Projet éolien de Riailé
Bourg-Chevreuil (44) en
continuité du parc éolien de
Trans-sur-Erdre (autorisé)

Dossier de demande
d'autorisation
environnementale

Réponse à l'avis de la
MRAe PDL-2021-4844
du 26 mai 2021

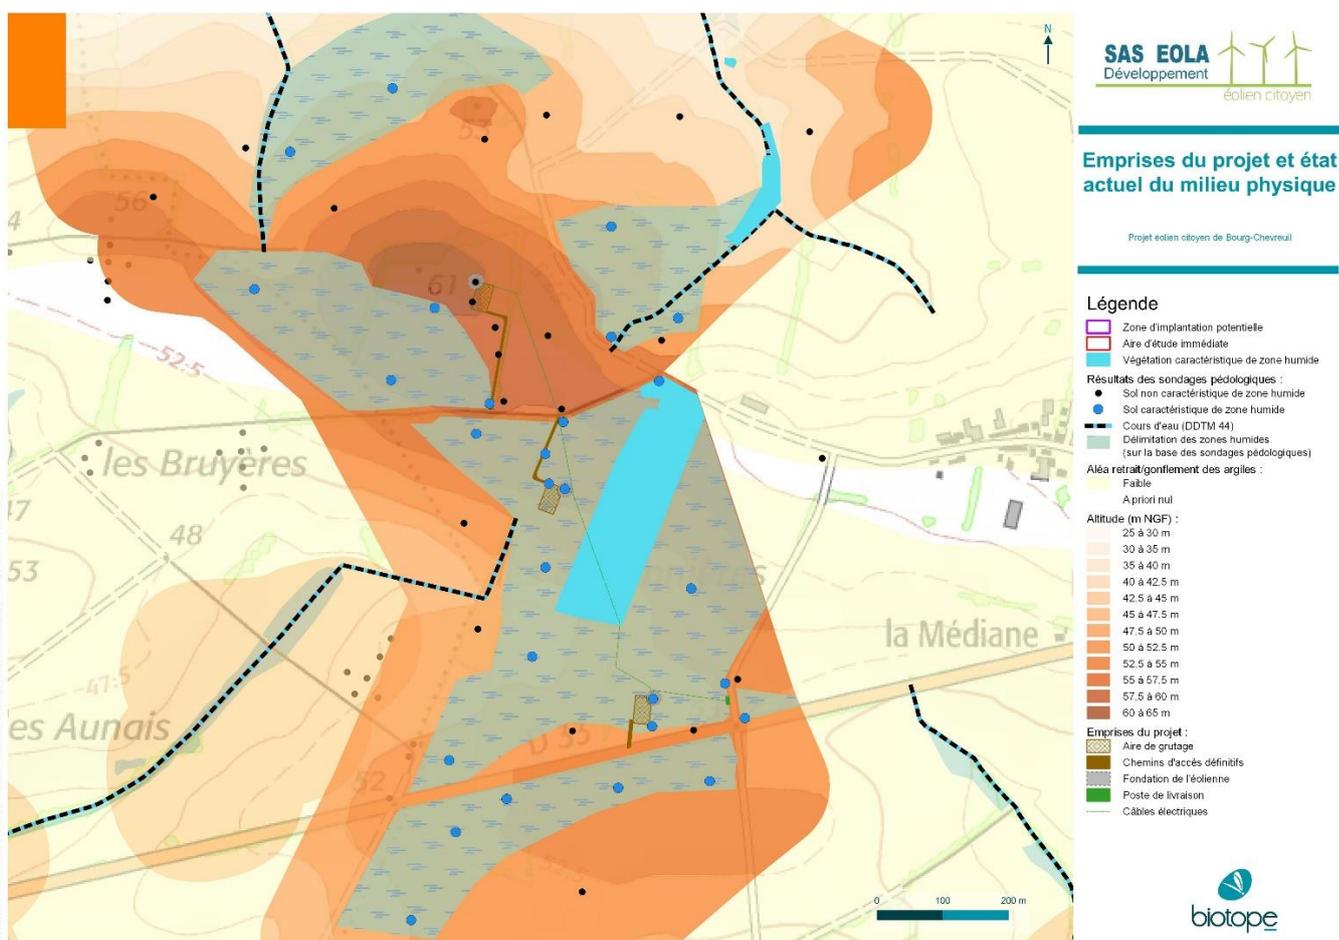
La MRAe recommande de compléter la démonstration de l'évitement des zones humides qui reste lacunaire notamment en l'absence de délimitation précise des zones humides.

emprises relatives aux éoliennes E1 et E2 ainsi que le poste de livraison étaient situées en zone humide, afin de ne pas sous-estimer les impacts.

Dans le but toutefois de répondre à la présente recommandation de l'avis de la MRAe, l'exercice a donc été fait sur la base des végétations humides, des résultats des sondages et de la topographie ; le résultat de la délimitation est présenté sur la carte page suivante.

L'étude pédologique montre que la parcelle d'implantation retenue pour le poste de livraison (parcelle 10) est moins humide dans sa partie sud (le long de la RD33).

Il faut remonter jusqu'aux parcelles 60 et 62 proches de la cote 61m pour sortir totalement des zones humides. Un emplacement le long de la D33 devant être évité (règlement de voirie), il serait nécessaire de remonter le poste de livraison entre E2 et E3 sur la parcelle 60. Cette option conduirait à un prolongement du raccordement HTA de près de 750m en bordure des voies communales avec un impact environnemental plus important (voies bordées de haies d'intérêt).

Le positionnement actuel du poste de livraison peut donc être considéré comme la solution de moindre impact : l'avantage d'évitement des haies en bordure de voie communale est plus important que l'inconvénient engendré par implantation du poste de livraison sur une zone humide aux fonctions dégradées.

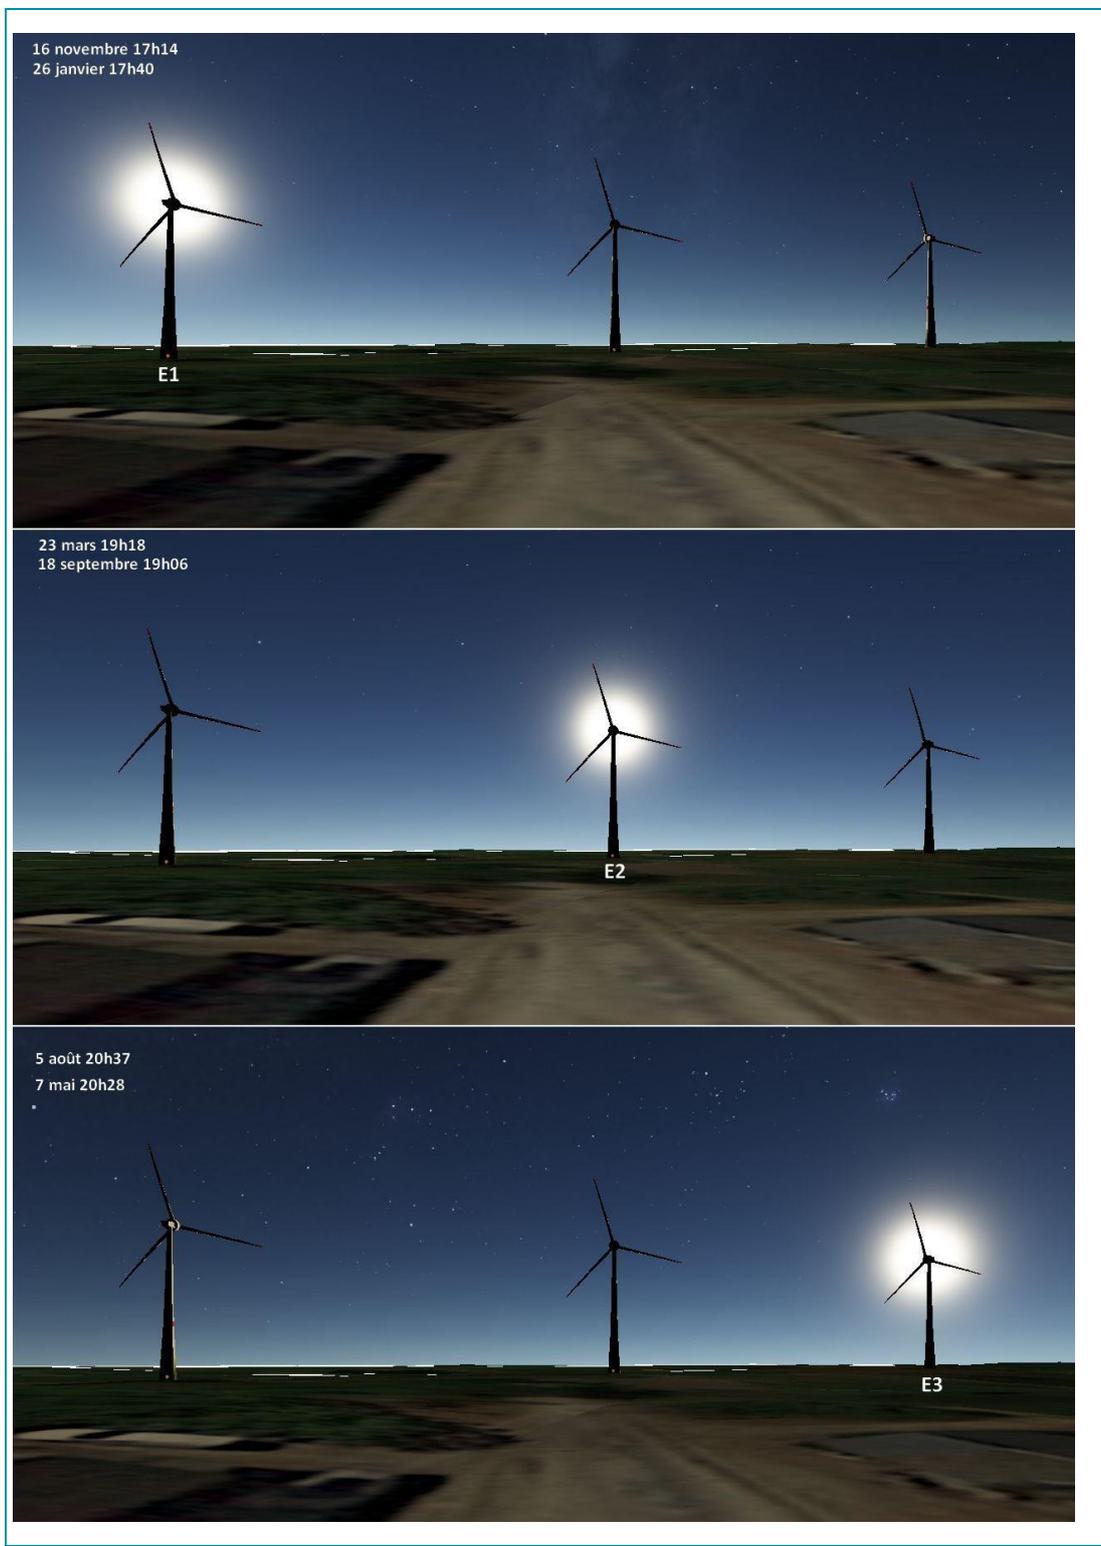
La MRAe recommande de compléter les incidences potentielles du projet par une étude des effets d'ombres portées sur les plus proches voisins.

Afin de répondre à la recommandation de la MRAe, la société EOLA a réalisé une estimation des ombres portées au niveau du point d'entrée Ouest du village de Bourg-Chevreuil (coordonnées : 47,5126° Nord 1,3459° Ouest), où se situent les habitations les plus proches (600m des éoliennes E1 et E2 et à 775m de E3).

L'étude réalisée par la société EOLA a été menée avec le logiciel Google-Earth professionnel, et donne les résultats suivants vus du point d'entrée du village au coucher du soleil :

Jour et heure où le soleil couchant est centré sur la nacelle de l'éolienne :

E1 : 26 janvier à 17h40 et 16 novembre à 17h14

E2 : 23 mars à 19h18 et 18 septembre à 19h06

E3 : 7 mai à 20h28 et 5 août à 20h37

Ces dates sont celles où l'effet d'ombres portées est le plus durable, il débutera 20 minutes avant l'heure indiquée pour s'évanouir 20 minutes après cette heure. Cet effet pourra être observé progressivement de 0 à 20 min par jour à partir de 10 jours avant la date indiquée pour disparaître 10 jours après cette date de 20 à 0 min par jour.
